# 三菱配電・制御機器 セールスとサービス

漏電遮断器・漏電アラーム遮断器

## 横形リード線端子台(LT)用端子仕様変更のお知らせ

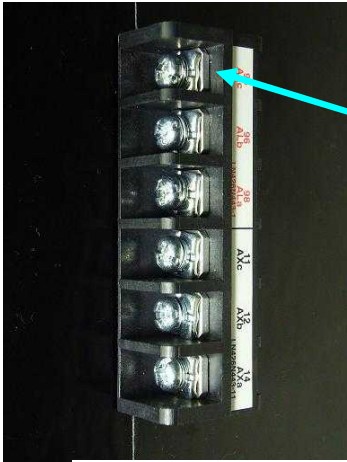
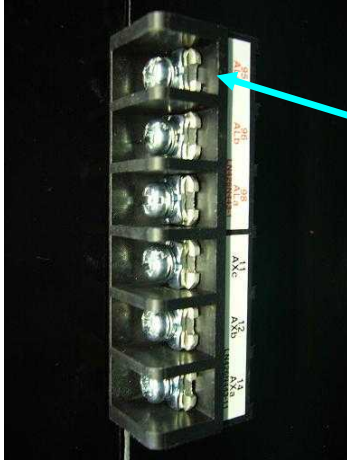
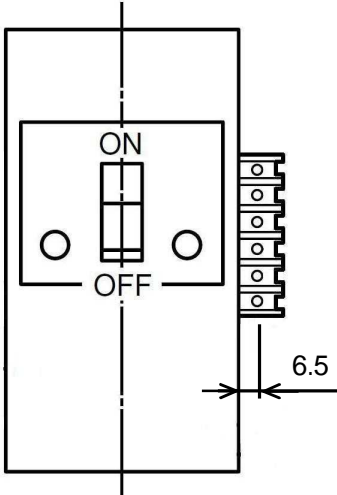
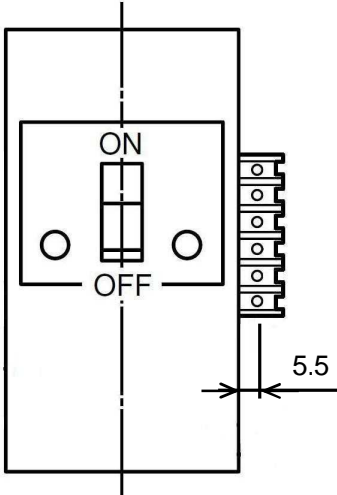
変更前	変更後
 <p style="text-align: right;">端子凹形状無</p>	 <p style="text-align: right;">端子凹形状有</p>
 <p style="text-align: right;">6.5</p>	 <p style="text-align: right;">5.5</p>

端子変更による製品機能の差異はありません。
